東通原子力発電所1号炉審査資料	
資料番号	A1-CA-0101
提出年月日	2021年12月16日

東通原子力発電所 津波の評価について (コメント回答)(補足説明資料)

2021年12月16日
東北電力株式会社

1129測線

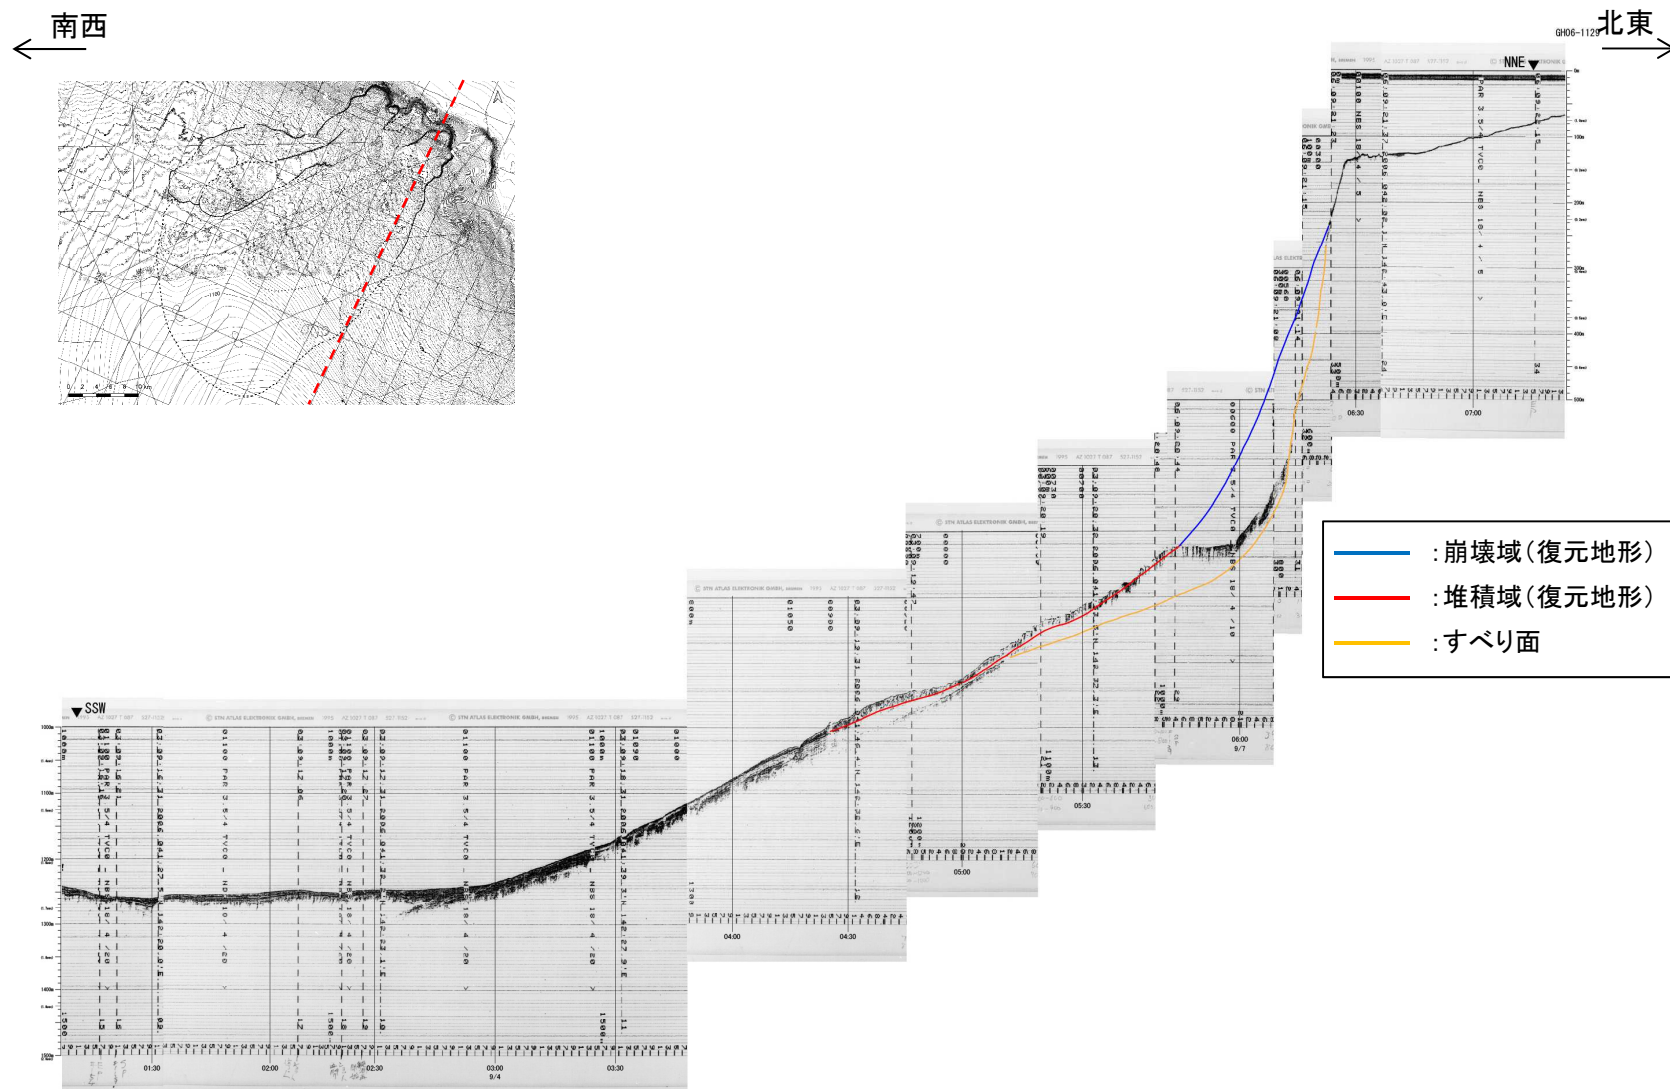
S37

1130測線

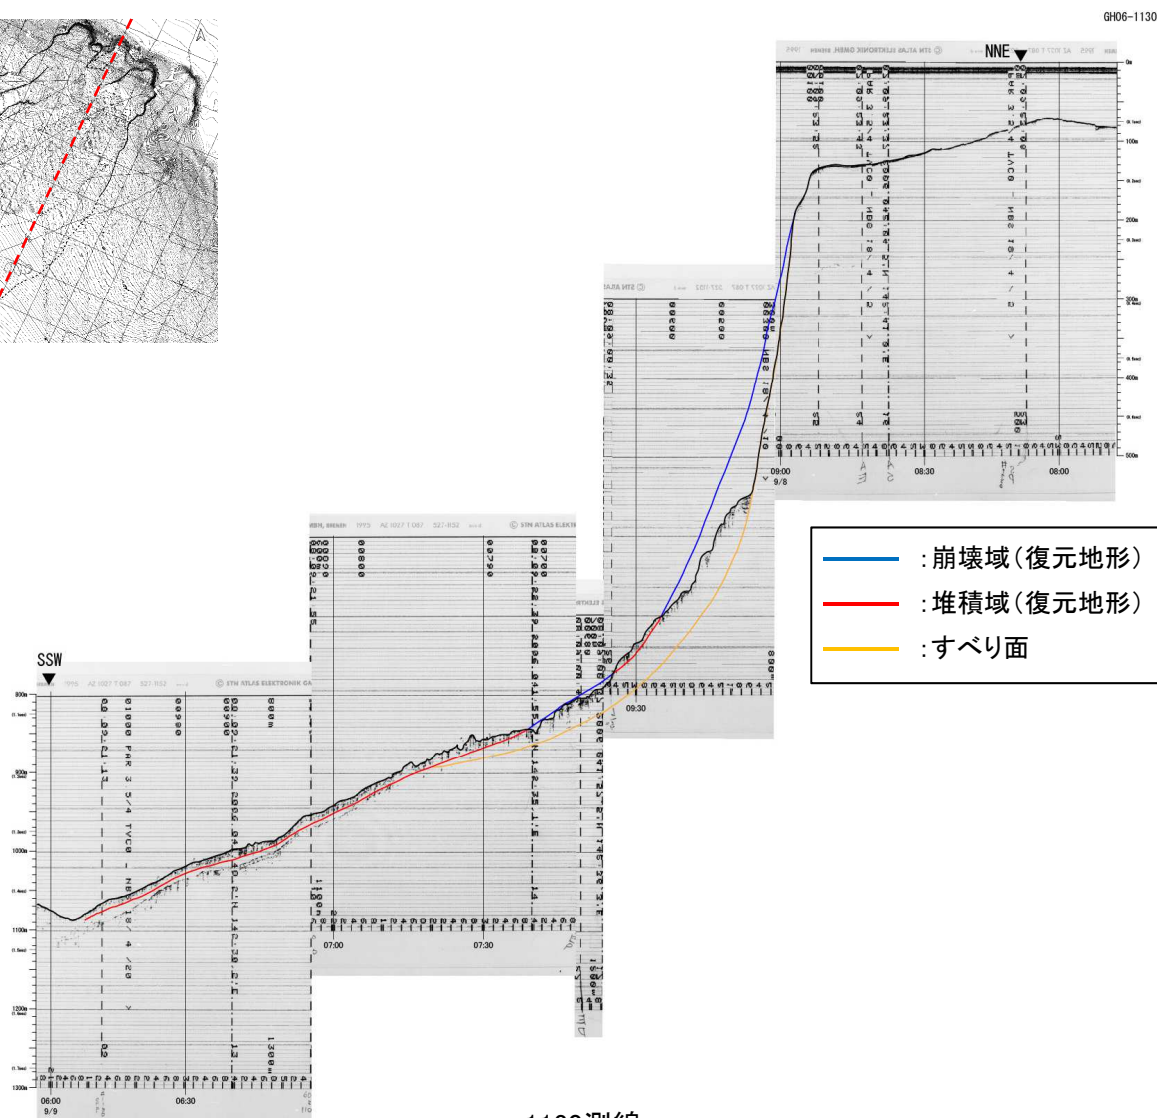
S37

0926測線

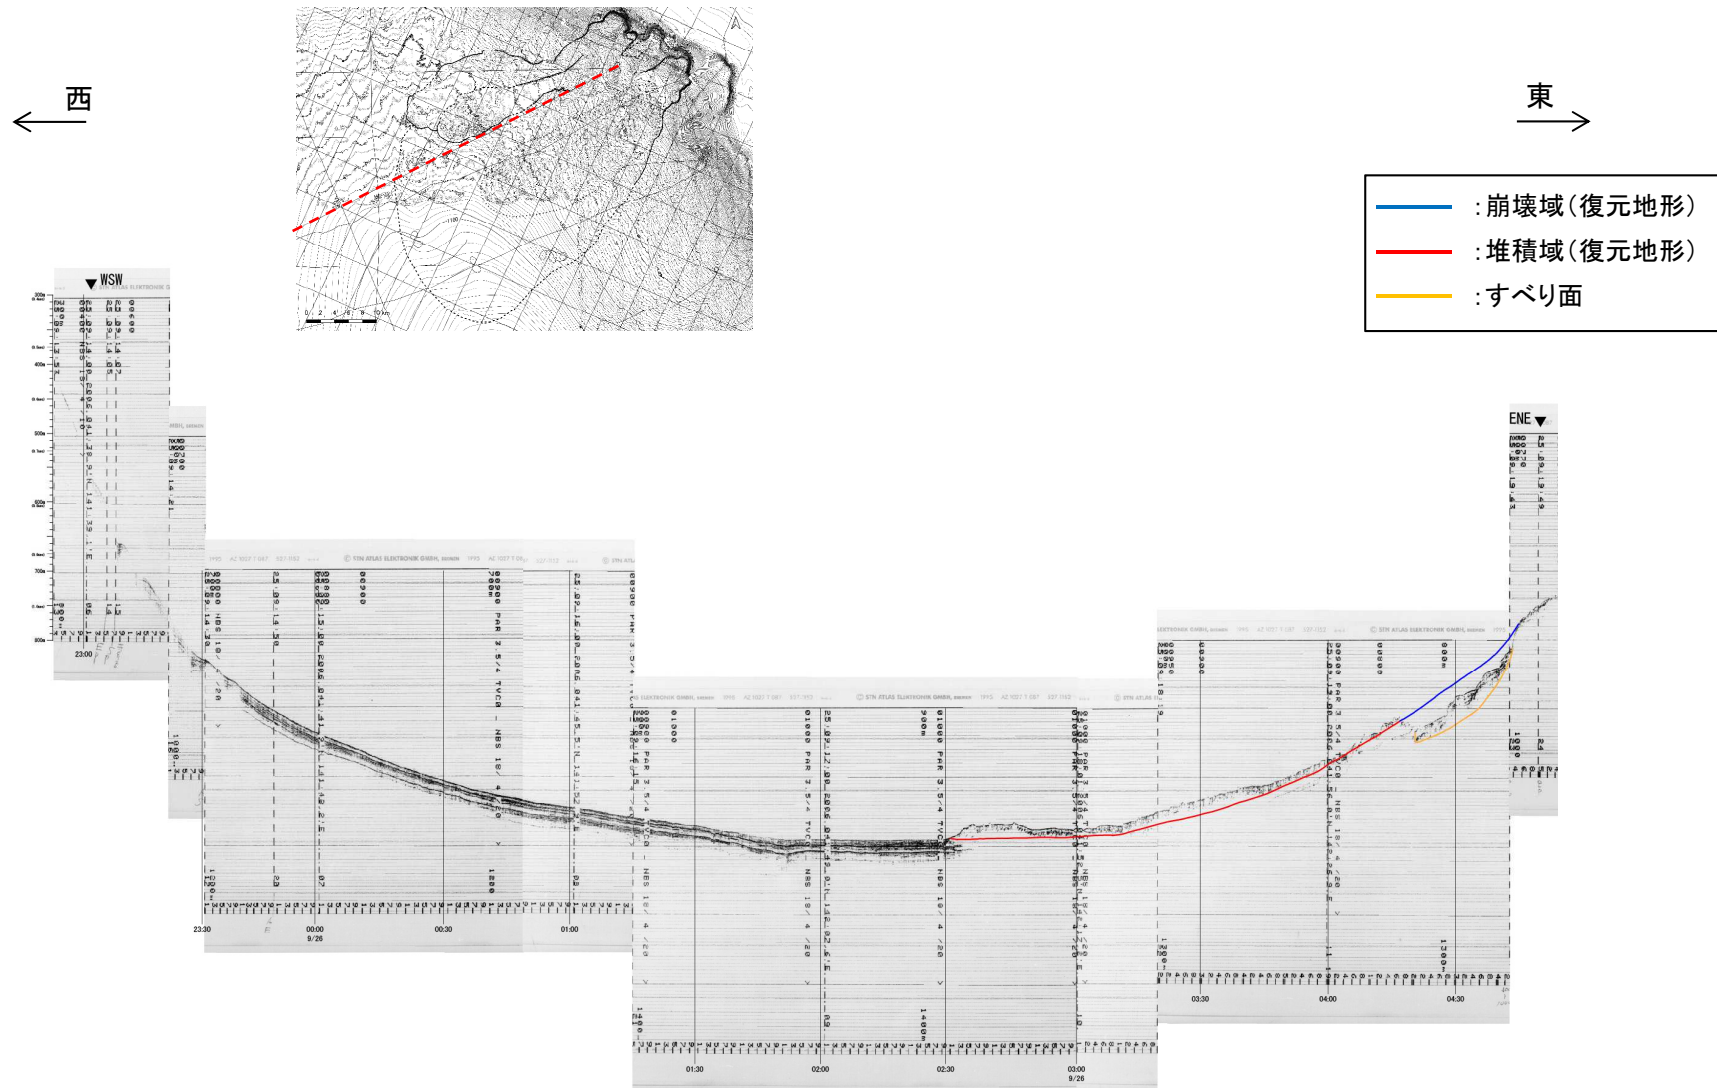
S37

823-202測線

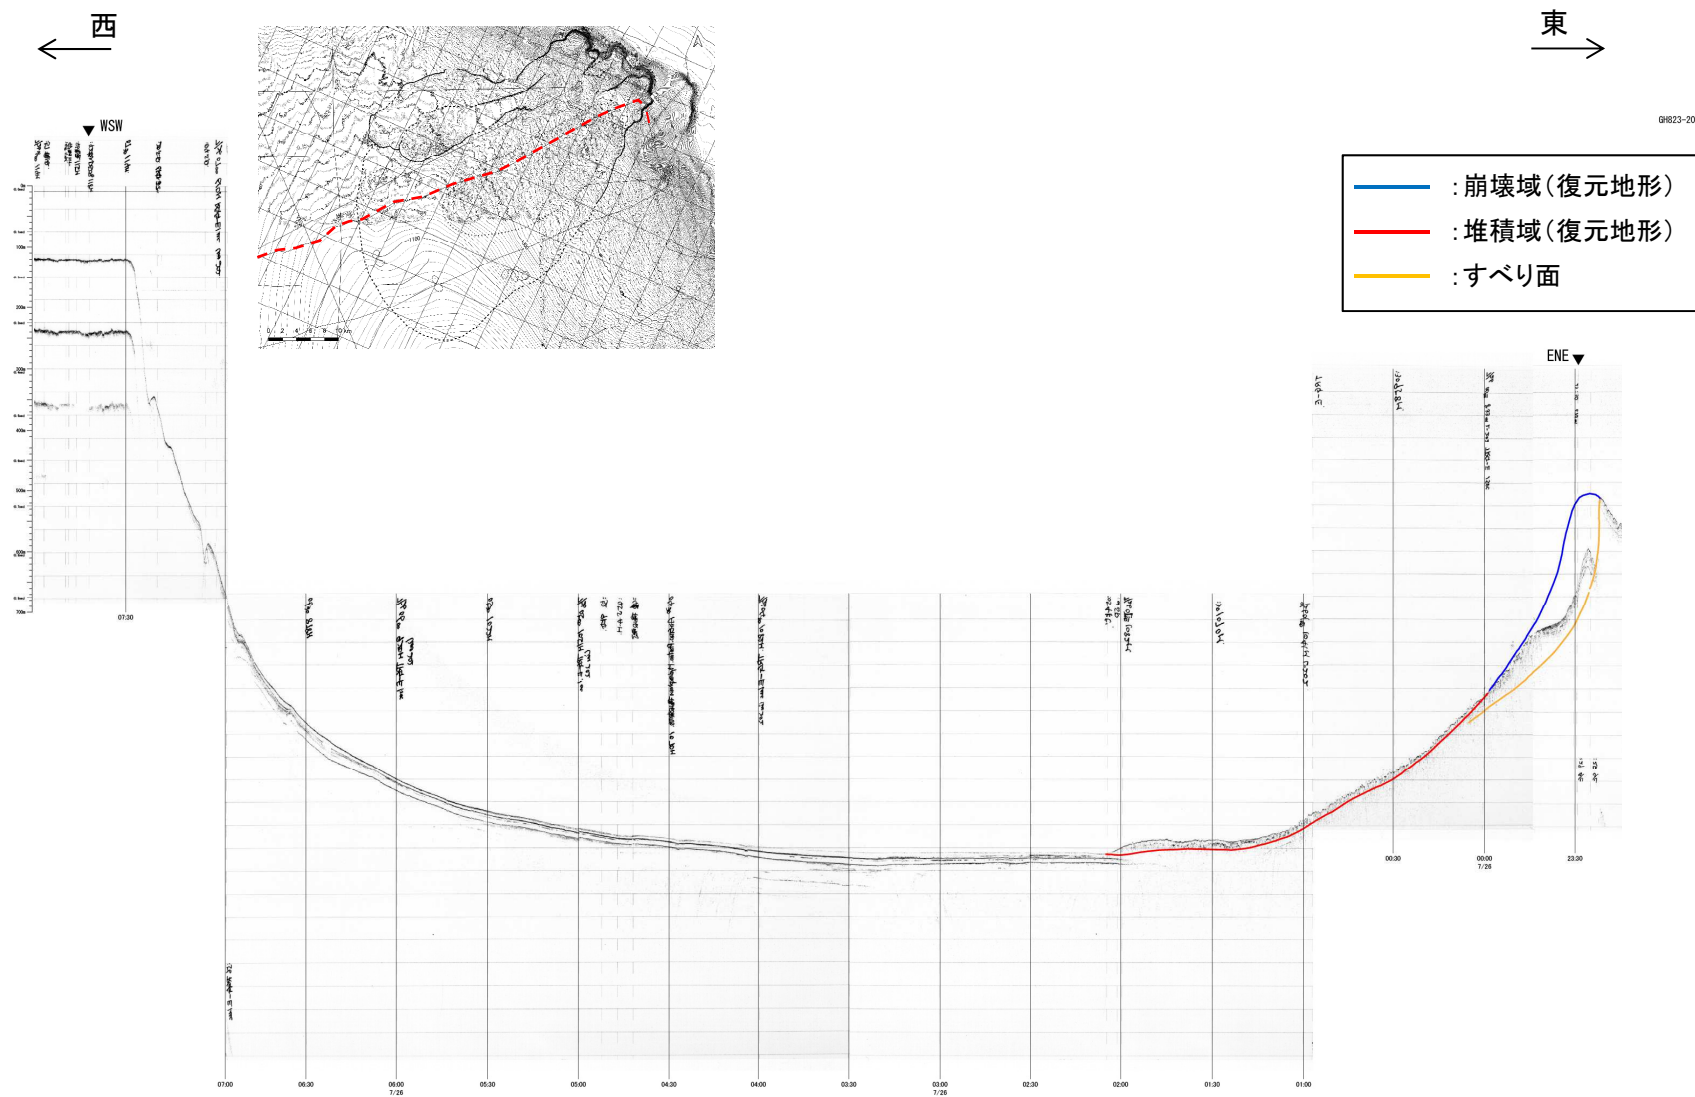
S37

823-201測線

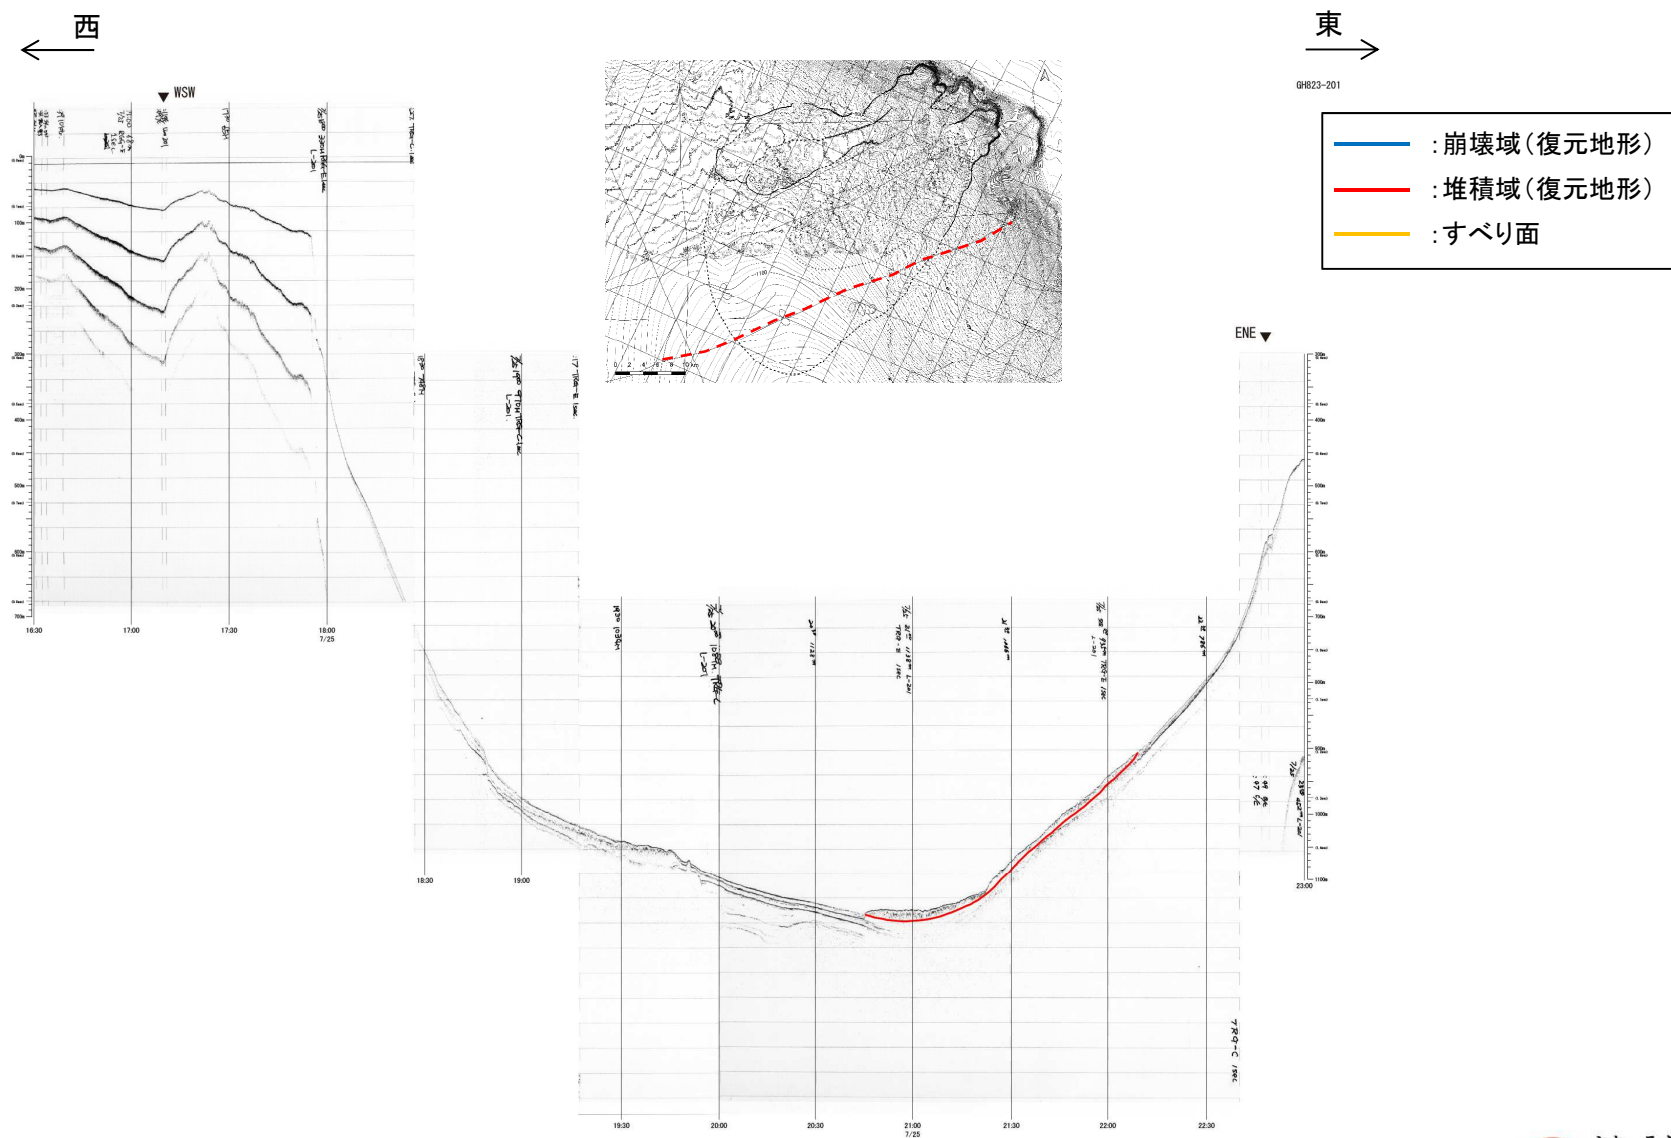
S37
